SO 61-79-01 Vnitřní a vnější vybavení budovy (PD část D.2.2.6)

SO 61-71-11 Výpravní budova – Hala (PD část D.2.2.1)

DETAIL UMÍSTĚNÍ U VÝCHODNÍHO VSTUPU HALY - PŮDORYS 1:100

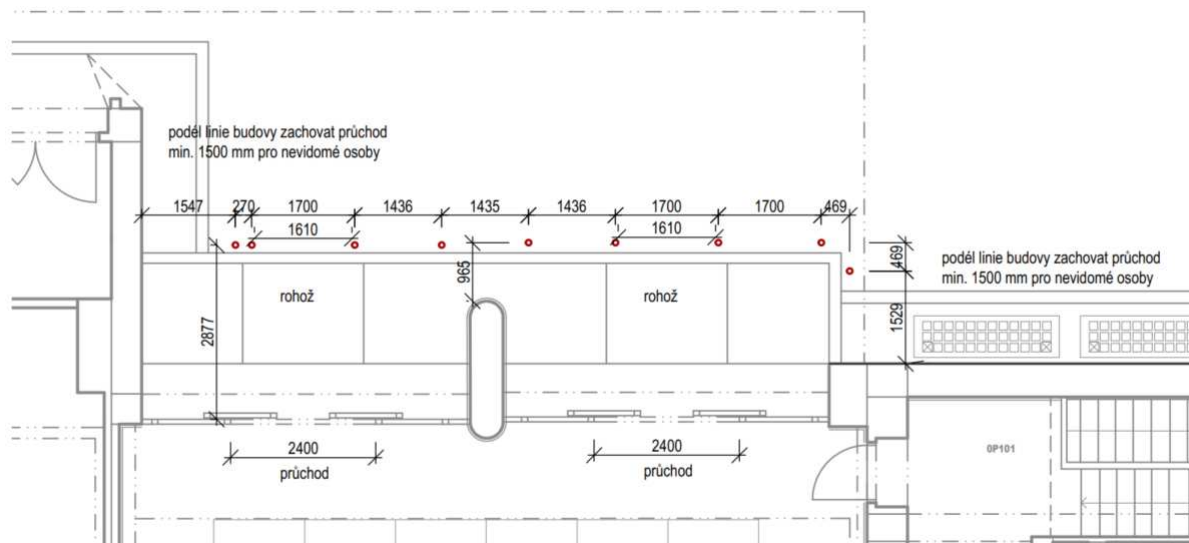
Protivjezdové zábrany – změna jejich rozmístění

Rozmístění protivjezdových zábran je nově navrženo tak, aby sloupky nezasahovaly do vodící linie pro nevidomé podél stěn výpravní budovy. V souladu s Vyhláškou 398/2009 Sb. nesmí být podél přirozené vodící linie žádné překážky ve vzdálenosti alespoň 1500 mm.

Počet sloupků i jejich technické provedení zůstává shodné dle TZ a výkresu 2.003 projektové dokumentace. Pokyny bezpečnostního projektu projekčního nejsou změnou dotčeny.

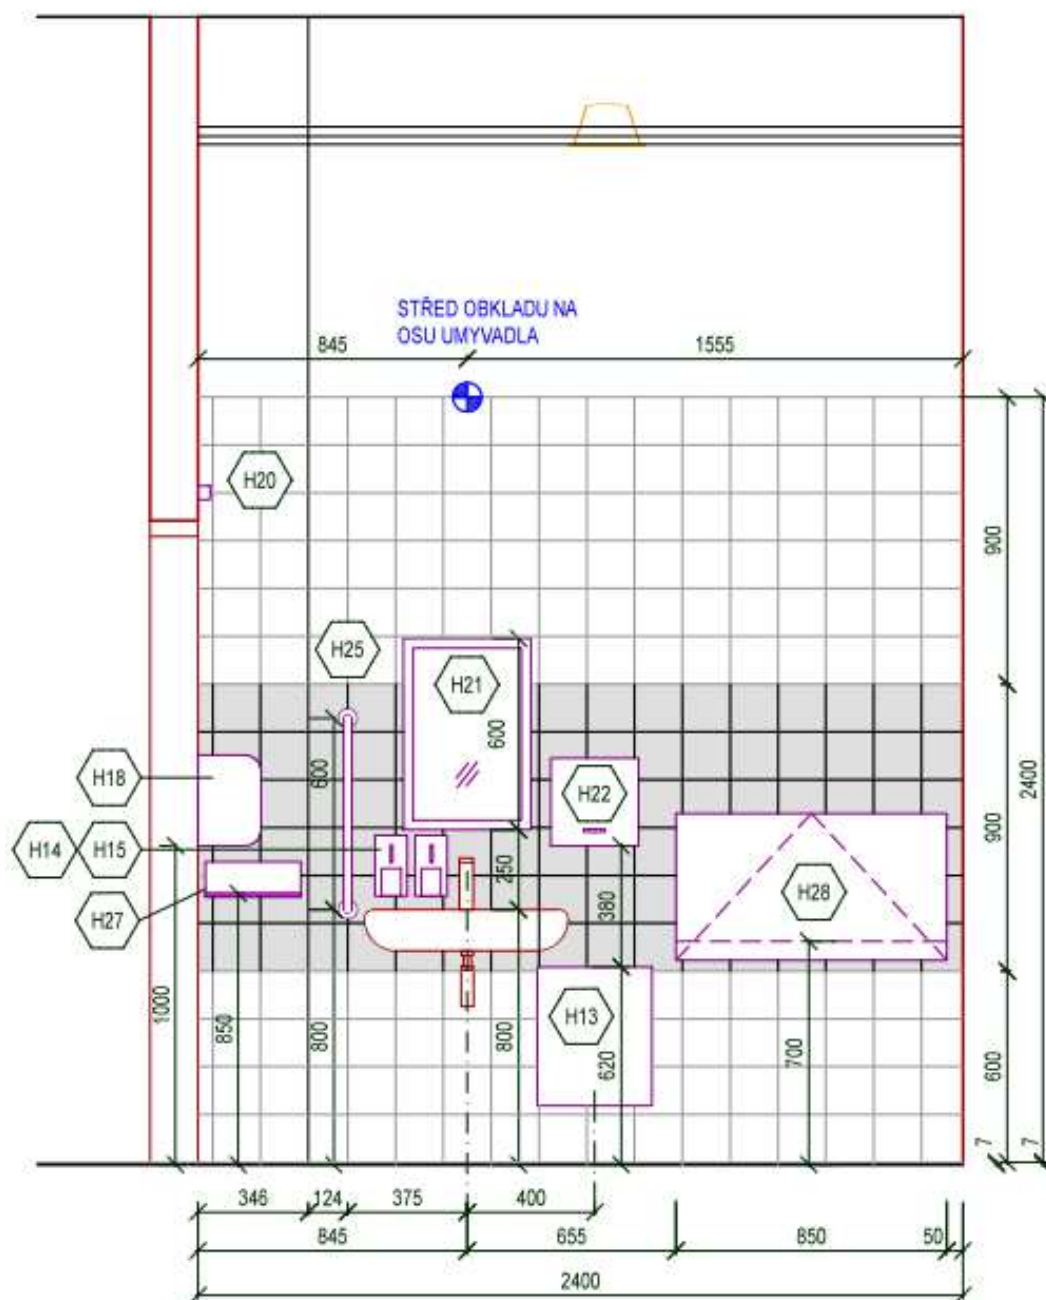
Veřejné toalety – úpravy vstupu pro nevidomé a tělesně postižené

Veřejná WC jsou prostorově limitována stavebními nosnými konstrukcemi, tudíž nebylo možné navrhnout typové, SŽ schválené turnikety. Bylo možné umístit pouze jeden jednopřechodový turniket do každé předsíně, tedy stejný směr na vstup i výstup do hygienického zařízení.

Z tohoto důvodu nejsou mincovníky navrženy přímo na turniketech – během provozu by docházelo k blokování průchodu (když návštěvník hledá mince nebo kartu). V daných prostorách jsou navrženy 2 mincovníky v prostoru chodby před vstupy do hygienických zařízení.

Prostory budou disponovat obsluhou (místnost pro obsluhu 0P158). U veřejných toalet s turnikety investor požaduje správu s obsluhou. Obsluha toalet bude disponovat záložním euroklíčem pro přístup do přebalovací místnosti 0P162. Obsluha může pomoci nevidomým s přístupem skrz turnikety. Obsluha bude mít záložní euroklíč pro umožnění vstupu do přebalovací místnosti.

Osoby s postižením mají možnost využít místnosti 0P162 a 0P163, které jsou otevírány euroklíčem. Osoby s postižením mají možnost využít pomoci obsluhy, která je provede přes turniket.

Zařízení pro obsluhu nevidomých se stále vyvíjejí. S dodavatelem mincovníku a čteček byla projednávána též možnost odblokování vstupu (čtečky u 0P163 nebo turniketu) na povel ovladače akustických prvků. Instalace turniketů a mincovníků do zájmových prostor podléhá schválení architekta a investora. Při vzorkování zařízení musí být ve smyslu směrnic SŽ zvolena taková na trhu dostupná zařízení, která budou nevíce vyhovovat provozu daných prostor s ohledem na využívání prostor osobami se sníženou možností pohybu a se zrakovým postižením.

Pohledy na stěny m. 0163 – pohled 3:

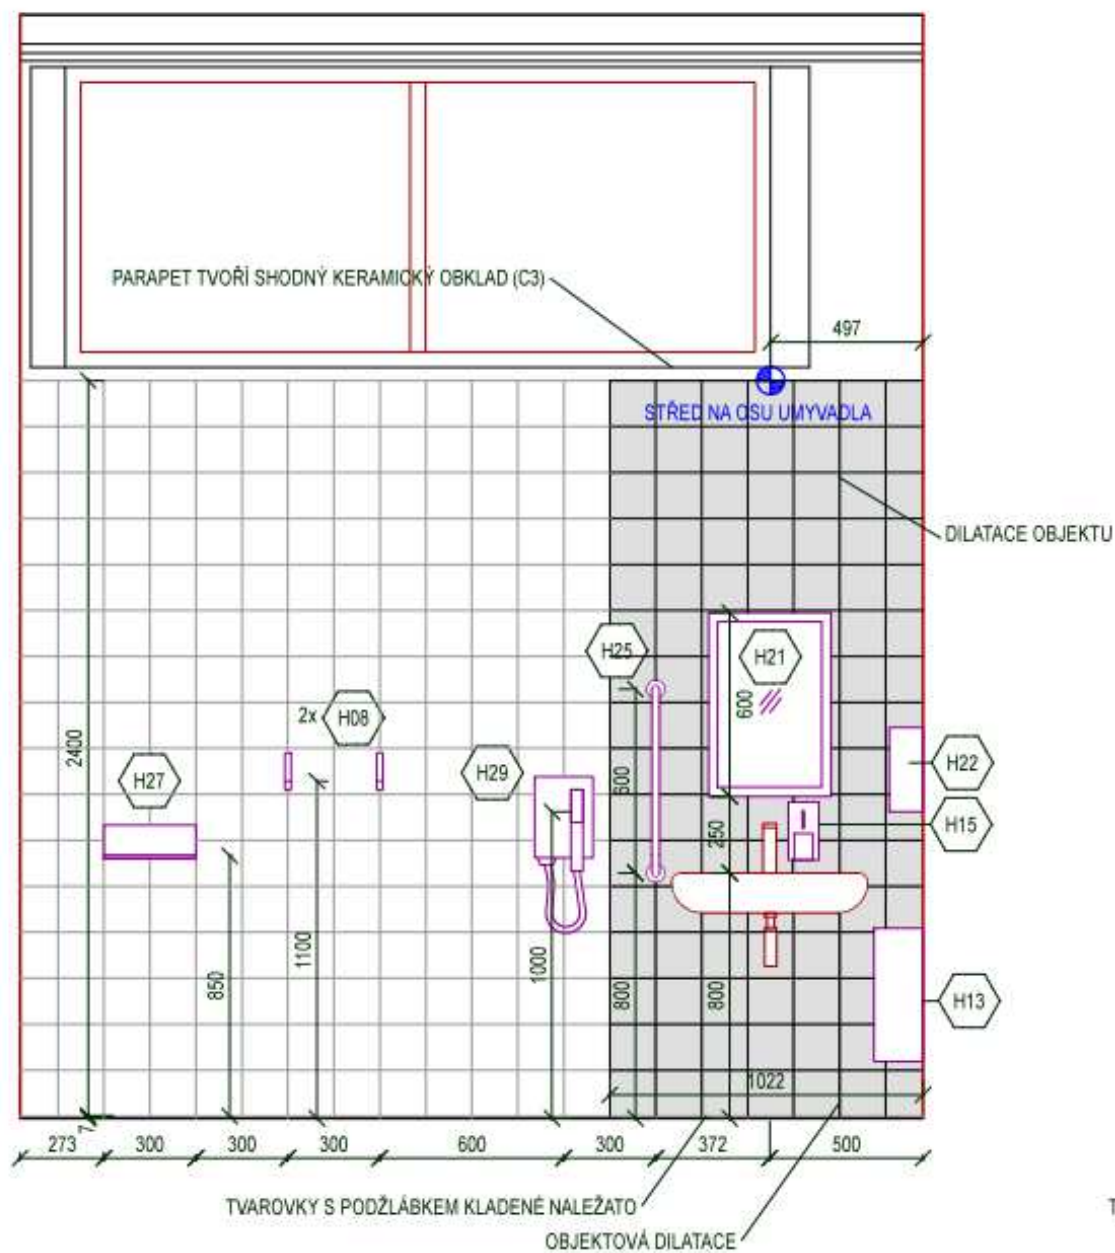
Veřejné toalety – změna barevného řešení stěn v imobilní hygienické buňce (0P162 a 0P163)

Dle vyhlášky 398/2009 Sb. je nutné u bezbariérového wc 0P162 a sprchy 0P163 dodržet kontrast zařizovacích předmětů oproti jejich pozadí. Navržené bílé obklady toto nesplňují v případě bílých keramických umyvadel. Záchodová mísa v 0P162 splňuje kontrast proti tmavě šedé podlaze. V obou místnostech proto byly navrženy plochy za umyvadly, které budou z obkladu v barvě středně až tmavě šedé – doporučená RAL 7004. Formát obkladu zůstane zachován 15x15 cm. Přesný výběr proběhne při vzorkování za účasti orgánů památkové péče a architekta projektu. Při výběru nového odstínu obkladu dojde také k výběru vhodného odstínu spárovací hmoty.

POZN.: PRUH OBKLADU ZA UMYVADLEM MUSÍ BÝT V BARVĚ KONTRASTNÍ K BÍLÉMU
UMYVADLU (dle Vyhlášky 389/2009 Sb.), STŘEDNĚ ŠEDÁ (např. RAL 7004), BUDE VZORKOVÁNO
ZA ÚČASTI ARCHITEKTA A ORGÁNŮ PAM. PÉČE
